PRODUKT P	HOOFDGROEP 3	GROEP 37
BETR. Overdriveschakelaar		NO. 7
240, 260		DATUM Okt. 83

Overdriveschakelaar in de versnellingsbak

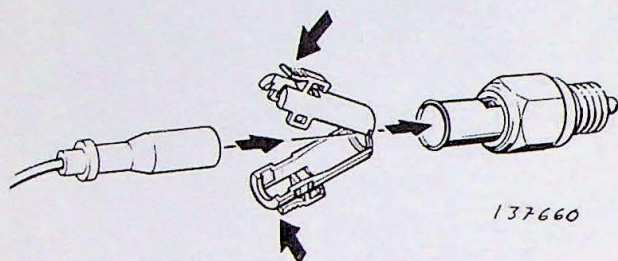
Een nieuwe schakelaar en een nieuwe bevestiging van de bedrading is ingevoerd om van een goede werking van de schakelaar zeker te zijn.

De nieuwe connector, O/N 1 307 035, wordt aan de kabel vastgemaakt. De nieuwe elektrische schakelaar O/N 1 324 496, is voorzien van een plastic mof, waardoor de connector aan de elektrische schakelaar vastgezet kan worden.

Dit is in week 35 in de produktie ingevoerd.

De connector kan in verband met het vervangen van de elektrische schakelaar ook in eerder gebouwde auto's aangebracht worden.

Connector 1 307 035-4
Elektr. schakelaar 1 324 496-7
